MINISTERIO DE ENERGÍA Y MINAS
Resolución Directoral

Nº 0094-2025-MINEM/DGAAE

Asunto : Informe final de evaluación del Plan Ambiental Detallado para las "Redes eléctricas de distribución de la Zona de Responsabilidad Técnica de Hidrandina S.A. – Departamento de La Libertad", presentado por la Empresa Regional de Servicio Público de Electricidad Electronorte Medio S.A. - Hidrandina S.A.

Mapa de superposición del Área de Influencia Directa del Proyecto con las ANP, ZA y ACR:

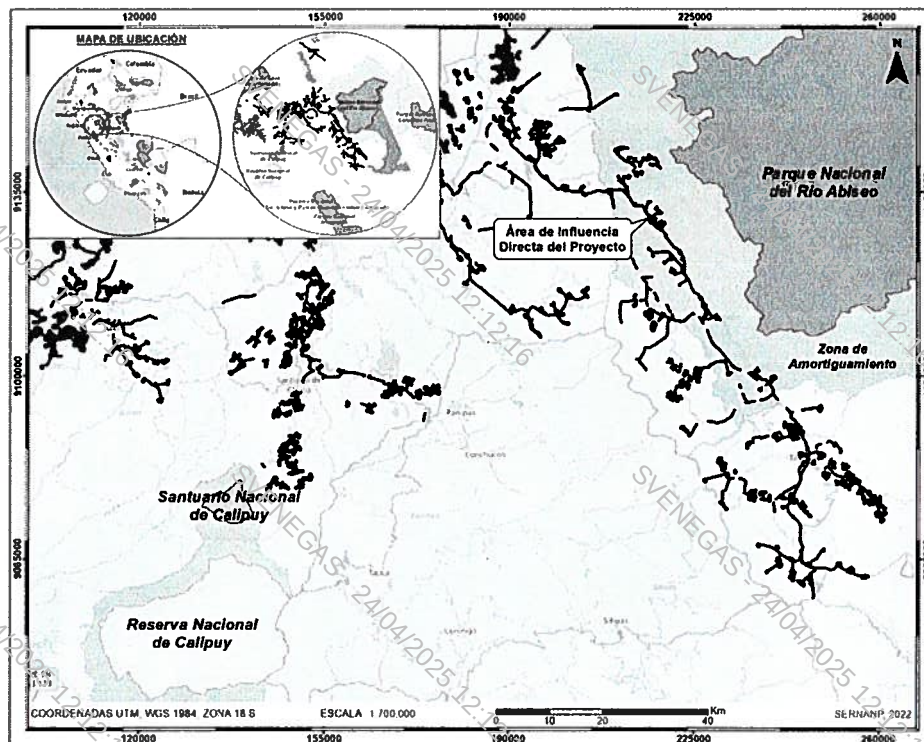
Análisis: se realizó la revisión de la información shapefile georreferenciada proporcionada por el titular y se corrobora que el ámbito del presente PAD solo se superpone a la Zona de amortiguamiento del Parque Nacional de Río Abiseo, sin embargo, no ha sido posible verificar el contenido de la información actualizada sobre los componentes (redes eléctricas, subestaciones de distribución y postes), debido a que no se adjunta el PAD. Por lo que, se considera no absuelta la observación.

OBSERVACIÓN 02: el titular debe adjuntar información georreferenciada en formato shapefile de los componentes del proyecto. asimismo, debe verificar que todos los componentes del PAD se encuentren en el área de compatibilidad otorgada, en caso contrario deberá solicitar nueva compatibilidad que incluya los componentes que se encuentran fuera de esta.

"En atención a la observación, se aclara que no se han realizado actualizaciones en los componentes del proyecto, tal y como se señala en la Observación N° 1. En ese sentido, la información contenida en el ítem. 3.3. Características del proyecto, (imagen N° 3-1, Cuadro N° 3-7 y Cuadro N° 3-8) corresponden a la información originalmente presentada, así como la información en formato Shapefile de los componentes del proyecto enviado.

Análisis: De la información revisada respecto a la imagen N° 3-1, el Cuadro N° 3-7 y Cuadro N° 3-8, se corrobora que la información remitida en el ítem. 3.3. Características del proyecto, corresponde a la información presentada que se superpone a la Zona de amortiguamiento del Parque Nacional de Rio Abiseo, además, esto corresponde a la información georreferenciada presentada por el titular, la cual se encuentra dentro del área del polígono de compatibilidad otorgado mediante OPINION TECNICA N° 669-2022-SERNANP-DGANP, ante ello, se considera absuelta la observación.
